Ошибки в микросхемах К1986ВЕ1

Настоящий документ содержит описание всех ошибок, выявленных в микросхемах К1986BE1, на момент создания данной версии документа.

Дата документа: 11/11/25

0026 Сбой выходной тактовой частоты PLL при резком изменении питания в пределах допустимого

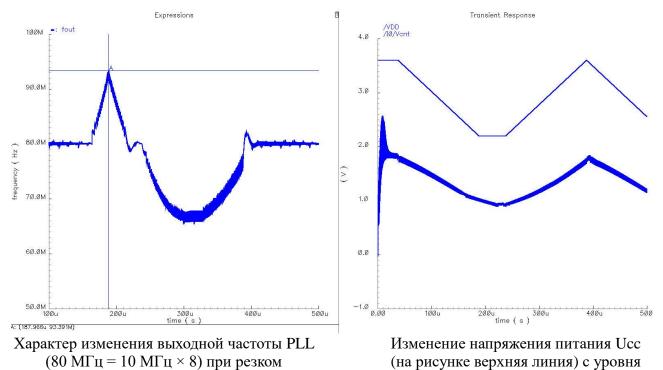
При просадке питания со скоростью большей, чем 5 В/мс происходит увеличение выходной тактовой частоты с PLL с последующим возвращением к расчетному значению. При аналогичном скачке напряжения питания вверх происходит уменьшение выходной тактовой частоты PLL с последующим возвращением к расчетному значению.

Скорость изменения напряжения питания Ucc	Длительность фронта изменения напряжения питания Ucc	Изменение амплитуды напряжения питания Ucc	Входная частота PLL	Коэф. умножения PLL	Изменение выходной частоты PLL
5,0В/мс	280 мкс	3,6B→2,2B	16 МГц	× 5	80МГц→ 82МГц
7,7В/мс	180 мкс	3,6B→2,2B	16 МГц	× 5	80МГц→ 92МГц
9,3В/мс	150 мкс	3,6B→2,2B	16 МГц	× 5	80МГц→ 103МГц
11,6В/мс	120 мкс	3,6B→2,2B	16 МГц	× 5	80МГц→ 119МГц
9,3В/мс	150 мкс	3,6B→2,2B	10 МГц	× 8	80МГц→ 94МГц
11,6В/мс	120 мкс	3,6B→2,2B	10 МГц	× 8	80МГц→ 106МГц
70В/мс	20 мкс	3,6B→2,2B	10 МГц	× 8	80МГц→ 220МГц
11,6В/мс	120 мкс	3,6B→2,2B	5 МГц	× 16	80МГц→ 86МГц
14В/мс	100 мкс	3,6B→2,2B	5 МГц	× 16	80МГц→ 98МГц
30В/мс	20 мкс	3,6B→3,0B	16 МГц	× 9	144МГц→ 189МГц
30В/мс	20 мкс	3,6B→3,0B	16 МГц	× 5	80МГц→ 102МГц
30В/мс	20 мкс	3,6B→3,0B	10 МГц	× 8	80МГц→ 102МГц
30В/мс	20 мкс	3,6B→3,0B	9 МГц	× 16	144МГц→ 193МГц
30В/мс	20 мкс	3,6B→3,0B	5 МГц	× 16	80МГц→ 97МГц

Изменение напряжения питания в предельно-допустимом диапазоне со скоростью больше 5 В/мс. Чем больше скорость изменения напряжения питания, тем больше изменение выходной частоты. Чем больше входная частота, тем больше изменение выходной частоты. Чем больше коэффициент умножения, тем больше изменение выходной частоты

Увеличение или уменьшение тактовой частоты от расчетного значения. При этом возможно появление частот, превышающих максимально допустимое значение рабочей частоты и нарушение времени выборки из Flash.

В реальной жизни изменение напряжения питания с такими скоростями маловероятны. Но при возможности возникновения такого рода сбоев рекомендуется увеличить емкости по питанию и установить большее, чем требуется время задержки при выборке из Flash.

0030 Формирование высокого потенциала на выводах портов при смене направления передачи данных

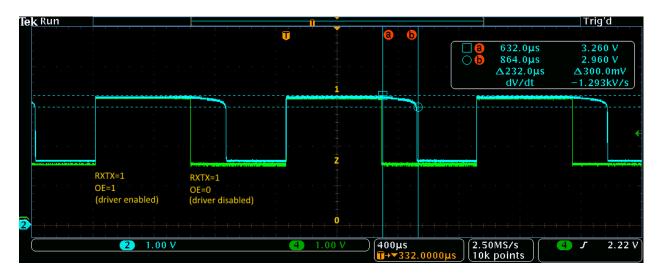
Если пользовательский вывод сконфигурирован на выход и выдает логическую «1», то при смене направления передачи данных (ОЕ) с выхода на вход, вместо ожидаемого высокоимпедансного состояния на выводе ошибочно формируется высокий потенциал.

Время переключения выходного драйвера ТХ в неактивное состояние зависит от номинала подключенной нагрузки к порту. Ниже на диаграмме представлен переход выходного драйвера из активного в неактивное состояние при нагрузках (pullup = pulldown) 1кОм (канал 4) и 15кОм (канал 2) в нормальных условиях.

Канал 4 (Зеленый) – нагрузка 1кОм (ожидаемое поведение с высокоомной нагрузкой) Канал 2 (Синий) – нагрузка 15кОм (затянутый фронт переключения)

Канал 4 (Зеленый) – нагрузка 15кОм (с рекомендацией) Канал 2 (Синий) – нагрузка 15кОм (затянутый фронт переключения)

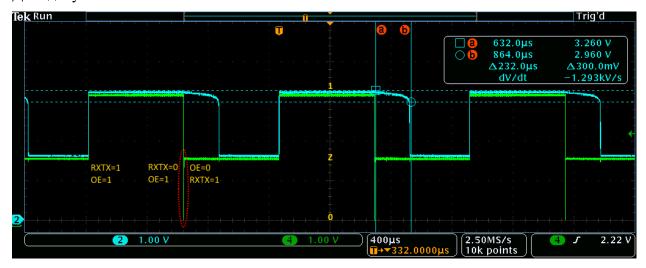
Перевести драйвер ТХ на выдачу логического «0». Дождаться появление логического «0» на входе цифрового приемника RX путем опроса регистра RXTX и перевести драйвер в неактивное состояние (OE=0).

Не рекомендуется выравнивать фронт переключения путем установки дополнительной нагрузки на вывод порта.
